Modulo per la presentazione delle osservazioni per i piani/programmi/progetti sottoposti a procedimenti di valutazione ambientale di competenza statale

ID: Codice procedura (ID_VIP/ID_MATTM): 12691

“Progetto di un impianto eolico denominato “Pitigliano” ubicato nei comuni di Pitigliano (GR) e Sorano (GR) costituito da 20 (venti) aerogeneratori di potenza nominale 7,0 MW per un totale di 140,0 MW con relative opere connesse ed infrastrutture indispensabili”

TESTO DELLE OSSERVAZIONI

Immagine 3. Cumulo di una parte di impianti eolici, fotovoltaici e geotermici industriali in progettazione ed esistenti intorno all’eolico industriale “Pitigliano”.

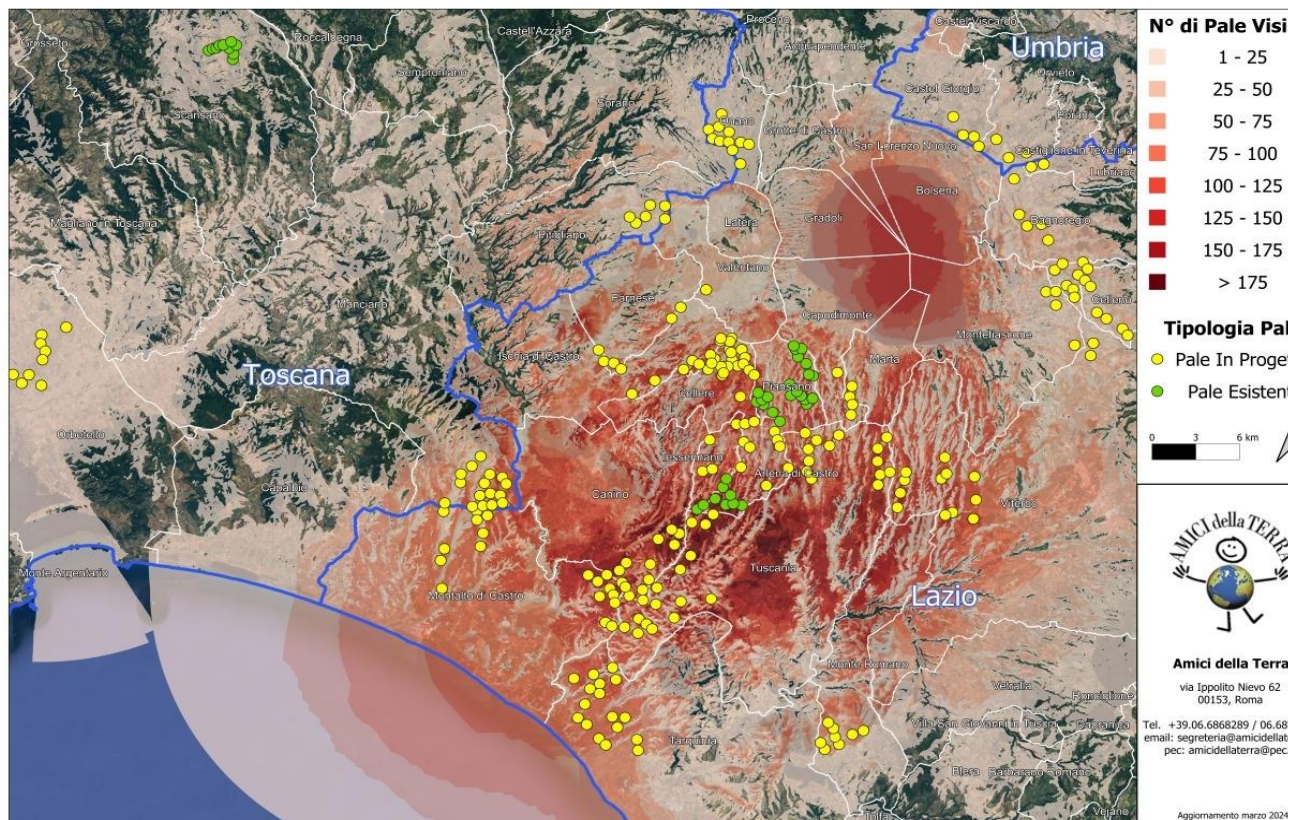
Beni Culturali “*Ambito paesaggistico, geologico e geomorfologico dell’orlo della caldera di Latera ...*” Non vengono nemmeno citati gli impianti eolici in progetto al MASE, il “Rempillo” (6 aerogeneratori) e un altro in verifica amministrativa di 14 aerogeneratori e 72, 6 MW. Ad oggi nei territori di Pitigliano, Sorano e in quello limitrofo potenzialmente potrebbero essere insediati 40 aerogeneratori alti 200 metri e larghi 170. Ma la proponente non cita neanche altri impianti che creerebbero il cumulo e quindi maggiore impatto. Infatti, sul territorio della “Città del Tufo” (Sorano e Pitigliano) impatterebbero anche l’impianto eolico “Montarzo” di Onano con 13 aerogeneratori con le dimensioni ricordate, l’altro eolico industriale nel territorio di Valentano con sette aerogeneratori (stesse dimensioni), gli impianti di Farnese con un minieolico di 3 Torri alte 60 metri già installate in località Poggio del Crognolo e l’impianto eolico industriale “Vallerosa” (7 aerogeneratori alti 200 metri e larghi 158 metri) in procedura VIA presso la Regione Lazio. Inoltre, altri impianti del minieolico già presenti a Valentano, Cellere e Piansano e due progetti eolici industriali con le stesse dimensioni (200 m x 170 m) nel Comune di Ischia di Castro. La valutazione del cumulo non prende neanche in considerazione gli impianti industriali di fotovoltaico e agrivoltaico in progetto a Farnese, Valentano, Ischia di Castro, Cellere. L’impianto geotermico in procedura Via al MASE, progettato nella Caldera di Latera. Quindi è stata effettuata una valutazione del potenziale impatto cumulativo non veritiera a dispetto di quanto affermato dalla proponente che sostiene di aver preso in considerazione uno spazio di 10 km intorno al suo impianto per gli impatti che si creerebbero.

Riguardo al cumulo degli impianti FER, le mappe prodotte dalla proponente riguardano, come già evidenziato, soltanto una parte molto piccola degli impianti FER dell'area intermedia e vasta e in particolare di quelli eolici che contribuiscono a creare un notevole cumulo e la saturazione del territorio tosco laziale. Riguardo al cumulo dei soli impianti eolici si riporta la mappa dell'intervisibilità degli impianti eolici elaborata dall'Associazione nazionale “Amici della Terra”.

IMMAGINE n. 2 Impianto eolico industriale “Pitigliano” e distanze aerogeneratori dai Vincoli della Conca del Lago di Mezzano...

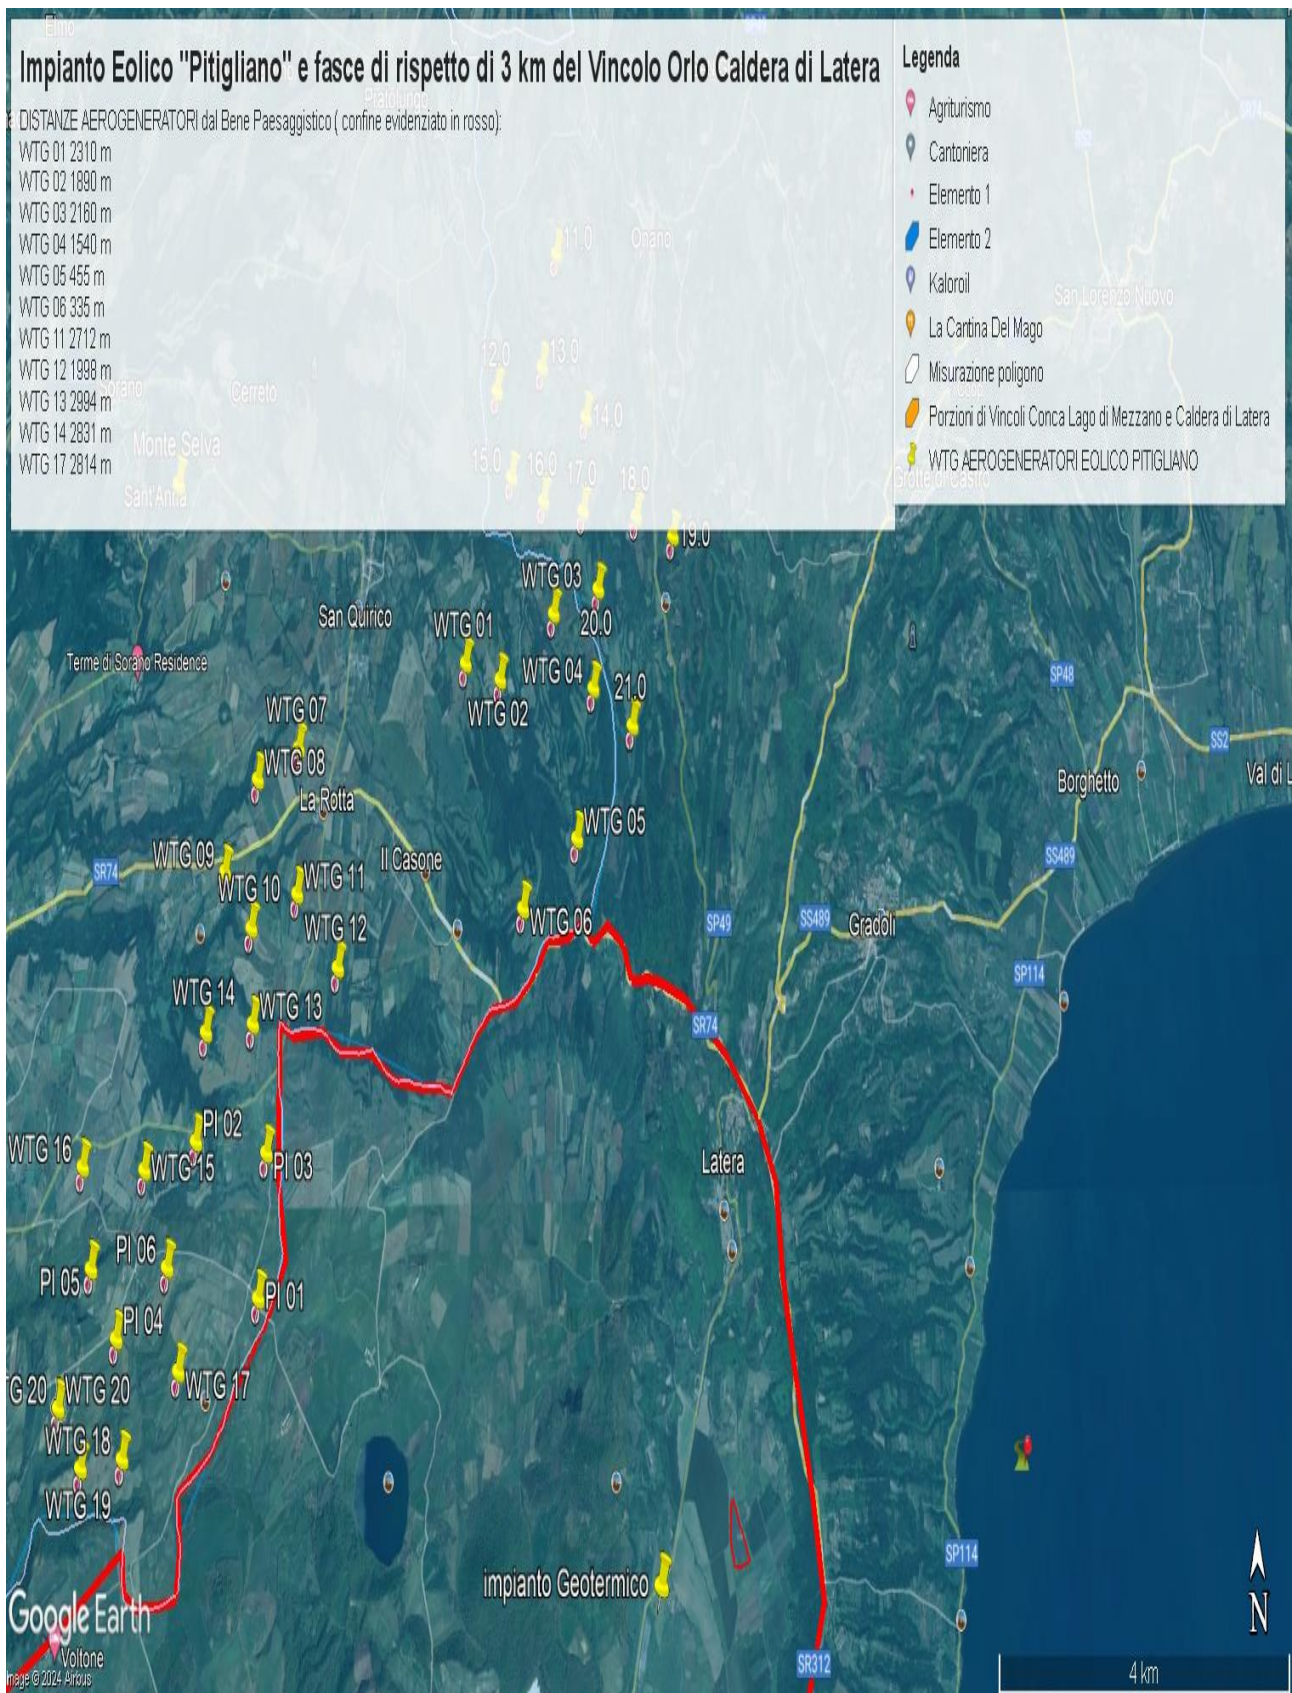
Come è illustrato nell'immagine si ribadisce che l'impianto industriale "Pitigliano" ricade completamente all'interno delle fasce di rispetto dei due vincoli di notevole

interesse pubblico e lambisce quelle di un terzo vincolo e quindi come affermato dal Consiglio di Stato nelle sentenze citate, l'impianto è insediato in area non idonea ai sensi dell'art. 20 comma 8 lettera c quater del D.Lgs. n. 199/2021 e ss.mm.ii al contrario di quanto sostiene la proponente.

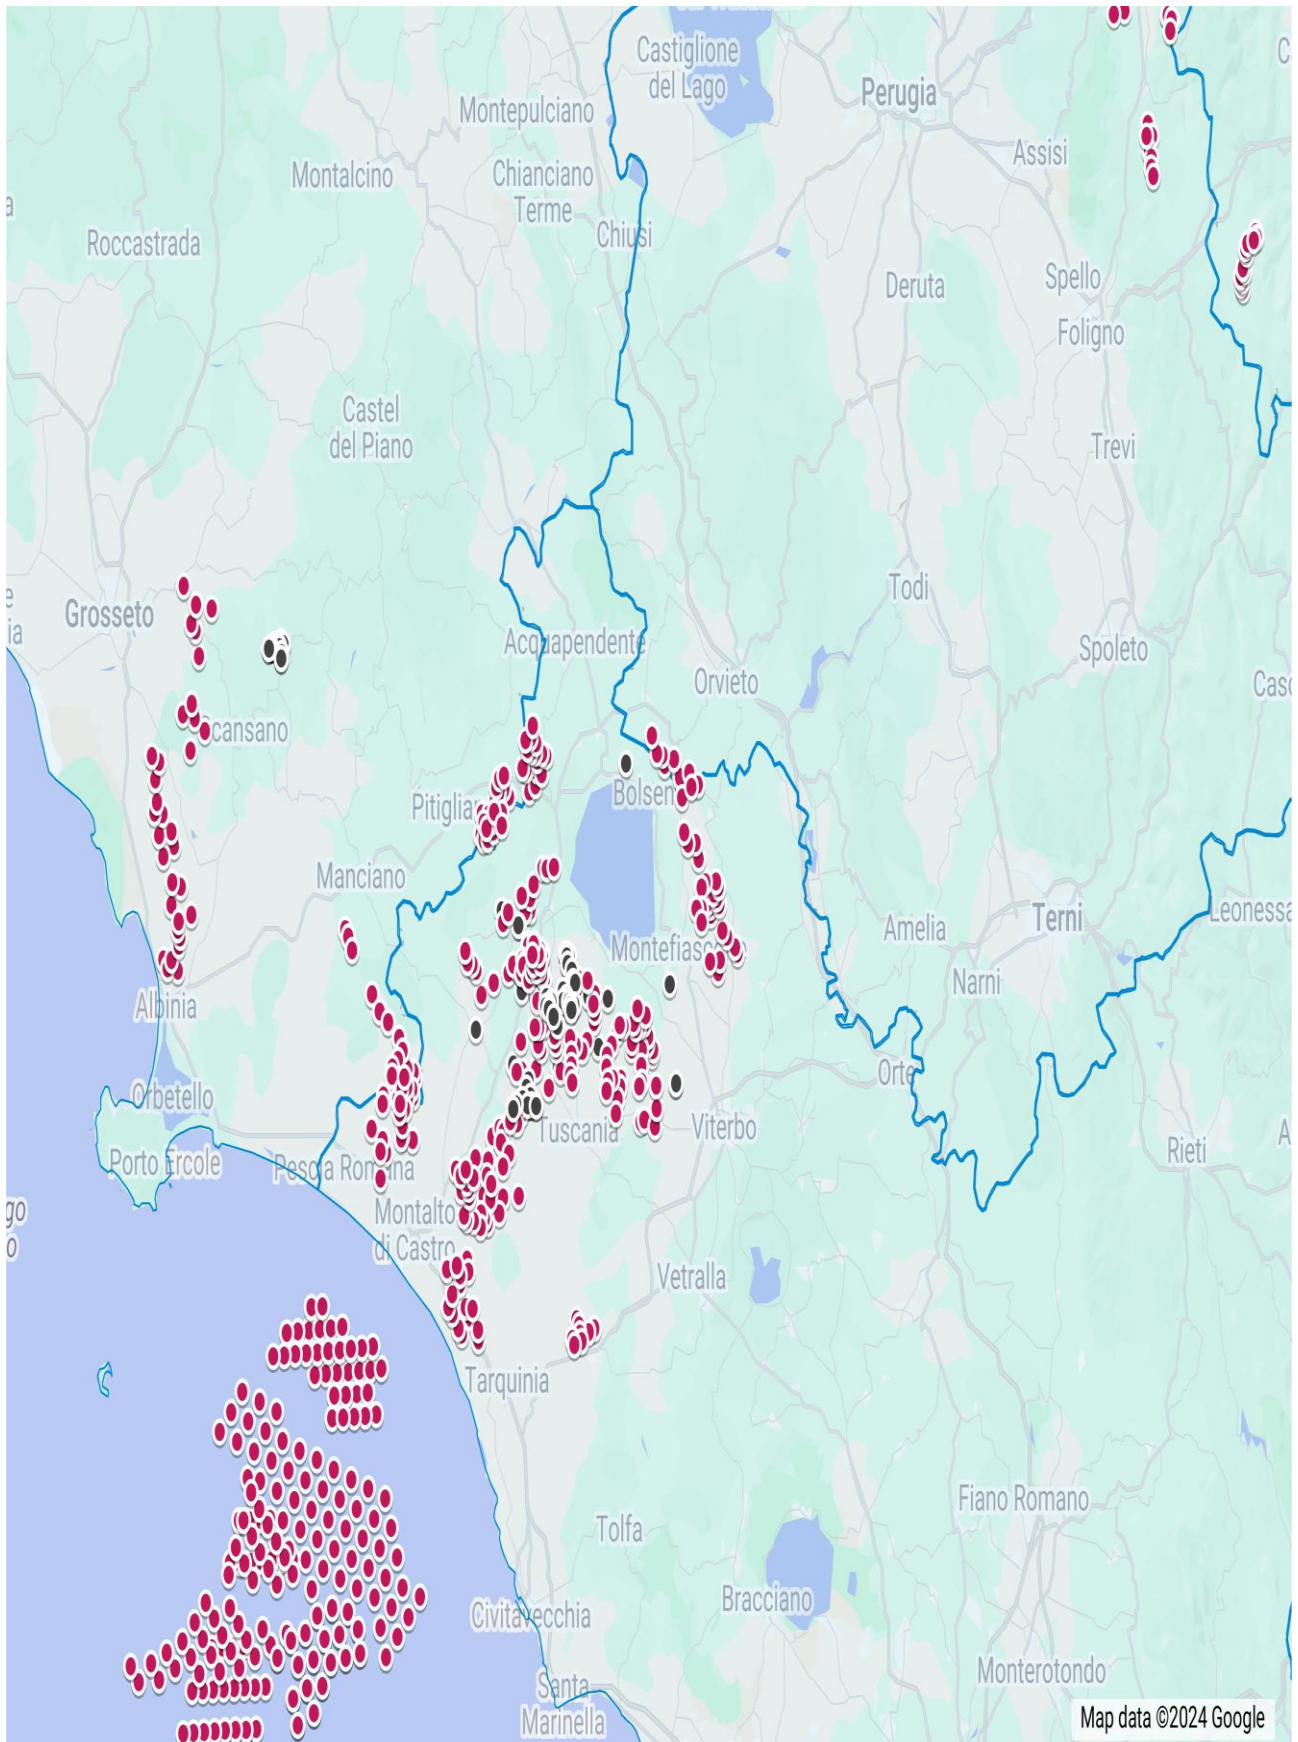
Inoltre, come sostiene la Proponente parte dell'impianto si verrebbe a trovare a 3,5 km dal centro abitato di Sorano. Infatti, tre degli aerogeneratori WTG 08, 09, 10 sono addirittura all'interno delle fasce di rispetto dei 3 km del suo vincolo paesaggistico di notevole interesse pubblico ex art 136 del CBC. Si evidenzia che così si crea

IMMAGINE n. 4 Si evidenzia che i tre aerogeneratori WTG 07, WTG 08 e WTG 09 impattano con il vincolo paesaggistico di notevole interesse pubblico del Centro Storico di Sorano. Il WTG 07 si troverebbe a 2828 m, WTG 08 2504 e WTG 09 2990. Il cavidotto dell'impianto invece impatta in buona parte del Vincolo paesaggistico ex art. 136 del CBC del Centro Storico di Pitigliano.
